**RÉPONSES D'HYDRO-QUÉBEC DISTRIBUTION
À LA DEMANDE DE RENSEIGNEMENTS N° 1
DE L'APCHQ**

**DEMANDE RELATIVE À LA MODIFICATION DES CONDITIONS DE SERVICE
D'ÉLECTRICITÉ
ET DES FRAIS AFFÉRENTS
DEMANDE DE RENSEIGNEMENTS DE L'APCHQ**

Objet de renseignement : Modalités du service de base – Réseaux aériens

Figure no 1

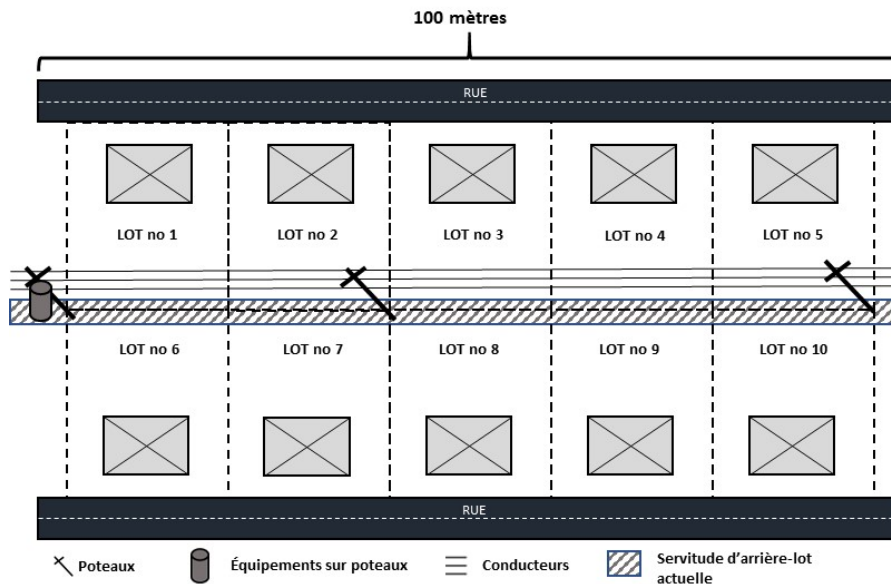
1. Relativement aux servitudes et en se référant à la figure no 1 :

1.1. Est-ce que le Distributeur exigerait ce droit de passage avec servitudes sur les dix (10) lots ?

1.2. Dans l'affirmative, puisque dans l'exemple proposé par l'APCHQ les poteaux sont situés sur les lots nos 6 à 10, quels sont les arguments du Distributeur pour exiger des droits de passage avec servitudes sur les lots nos 1 à 5 ?

1.4. En raison de ces servitudes d'arrière-lots, le Distributeur aurait-il un accès suffisant à son réseau, si des servitudes latérales étaient consenties seulement sur les lots nos 6, 8 et 10 ?

3. Dans l'exemple suivant de la figure no 1, le réseau arrière-lot aurait une longueur de 100 mètres (5 lots de 20 mètres de façade). Dans l'hypothèse où le réseau serait en basse tension seulement, le coût additionnel pour le Distributeur serait de 700\$⁴ et dans l'hypothèse où le réseau serait en basse tension et moyenne tension, le coût additionnel pour le Distributeur serait de 2600\$⁵ ?

Le Distributeur peut-il confirmer que ses coûts de levée et de gestion des nouvelles servitudes proposées seraient inférieurs à 700\$ dans le premier cas et inférieurs à 2600\$ dans le second et ce, pour la durée de vie utile du réseau ?

1 **Oui. Le Distributeur exigerait un droit de passage avec servitudes sur les**
2 **10 lots.**

3 **Le Distributeur peut être amené à intervenir sur toute la distance du réseau**
4 **pour effectuer des branchements : ajouter, déplacer et remplacer des**
5 **structures ou équipements ; entretenir la ligne. Ces interventions nécessitent**
6 **d'avoir accès au réseau sur toute sa longueur. Les dégagements sont requis**
7 **afin de disposer de la même accessibilité au réseau qu'en avant-lot afin de**
8 **circuler et de travailler en sécurité.**

14 **Voir la réponse à la question 1.2.**

13 Le Distributeur ne peut le confirmer. En effet, le Distributeur tient à préciser
14 que le réseau prolongé serait fort probablement un réseau de moyenne
15 tension, monophasé ou triphasé, incluant la basse tension à la longueur du
16 réseau. Dans ce cas, le supplément pour le « sans droit de passage » serait de
17 26 \$/m ou de 32 \$/m respectivement pour la tension monophasée et la tension
18 triphasée, soit l'écart entre le prix d'un réseau avec droit de passage et celui
19 d'un réseau sans droit de passage. Le montant pour le projet de 10 lots

- 1 impliquant 100 mètres de réseau sans droit de passage serait donc de 2 600 \$
2 pour la tension monophasée ou de 3 200 \$ pour la tension triphasée.

Figure no 2

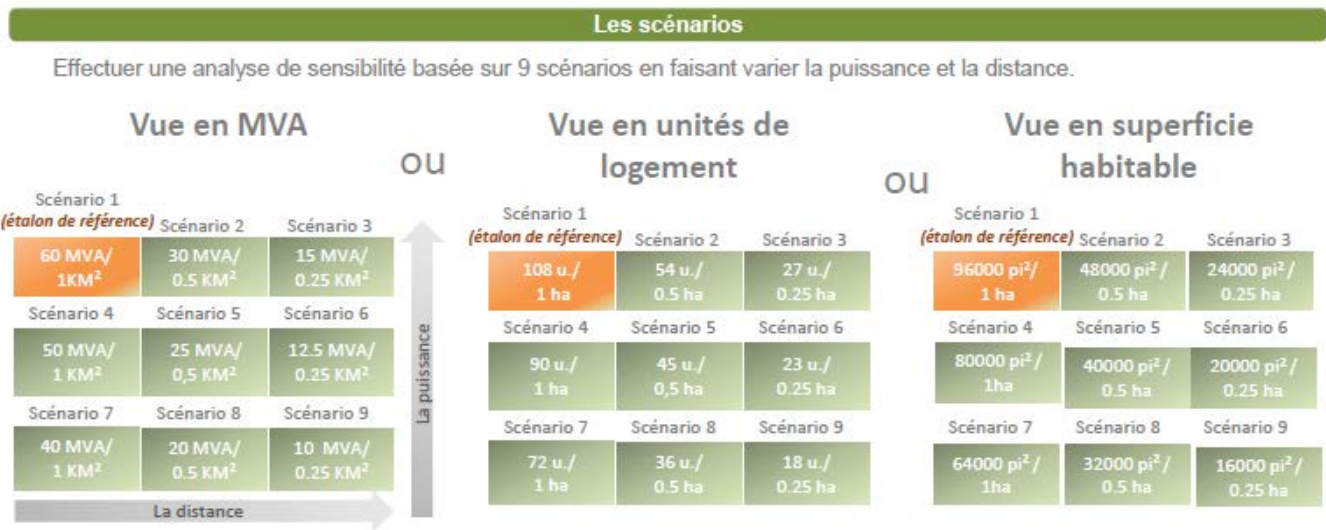
4.1. Les modifications proposées par le Distributeur parlent d'une DEM de 6 MVA par kilomètre linéaire de réseau alors que la figure no 2 présente une DEM de 60 MVA par km².

4.1.1. Le Distributeur peut-il expliquer le lien qui existe entre une mesure de densité linéaire et une mesure de densité associée à une surface ?

1 **Voir la pièce HQD-5, document 2 (B-0014), pages 25 et 26 ainsi que**
2 **annexe A.1.1. Voir également la pièce HQD-12, document 1 (B-0044).**

3 **Le Distributeur tient à préciser qu'après une analyse plus approfondie, il a pu**
4 **constater qu'il y a généralement 10 km de ligne dans un km² dans les zones**
5 **de référence où la densité électrique est de 60 MVA par km². Ce constat a**
6 **permis d'ajuster le taux de densité à 6 MVA/km au lieu de 12 MVA/km linéaire,**
7 **comme mentionné dans les premières versions des documents présentés**
8 **dans le cadre des travaux du groupe de travail multipartite.**

9 **Le Distributeur a introduit la densité linéaire dans le cadre des travaux du**
10 **groupe de travail afin de faciliter l'application du critère. De plus, la longueur**
11 **des réseaux électriques s'apparente habituellement à la longueur des rues, ce**
12 **qui en facilite grandement l'application pour les promoteurs de nouveaux**
13 **développements.**

Figure no 4

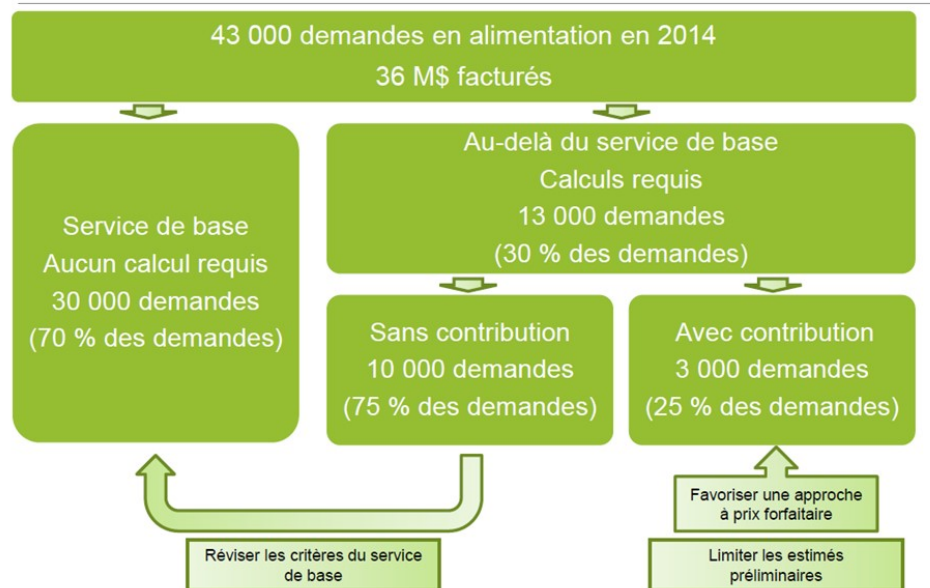
7. La figure no 4 présente un montant de 36M\$ pour les 43 000 demandes faites par ses clients en 2014 :

7.1. Le Distributeur peut-il détailler ce montant et fournir la valeur monétaire des 3000 demandes avec contribution faites par ses clients ?

7.2. Le Distributeur peut-il ventiler ce montant pour les prolongements de réseaux en aériens et en souterrains ?

1 **Parmi les 43 000 demandes, 30 000 étaient couvertes par le service de base et**
 2 **10 000 ont fait l'objet d'un calcul dont le résultat indiquait qu'aucune**
 3 **contribution n'était requise. Par conséquent, ce sont les 3 000 demandes**
 4 **restantes qui ont généré un montant de 36 M\$ de contributions.**

5 **Parmi les 36 M\$ de contributions enregistrés en 2014, 28 M\$ sont associés**
 6 **aux rubriques comptables liées au nouveau branchement ou au prolongement**
 7 **et à la modification de lignes de distribution aérienne et souterraine.**

1 Le Distributeur a présenté à l'atelier 5, au document de présentation HQD-12,
2 document 1 (B-0044), page 5, la répartition de ce montant selon qu'il est lié
3 aux promoteurs ou non et selon qu'il est lié au branchement ou au
4 prolongement et à la modification de ligne. On y retrouve également les
5 montants enregistrés durant la période de 2009 à 2014 pour les
6 prolongements de réseau aérien et souterrain, tant pour les promoteurs que
7 pour ceux qui ne sont pas promoteurs.

8 L'écart de 8 M\$ entre le montant de 36 M\$ et le montant de 28 M\$ provient de
9 diverses rubriques comptables de nature variée, telles que des déplacements
10 de branchement, des changements d'entrée électrique ou encore des travaux
11 pour des installations temporaires.
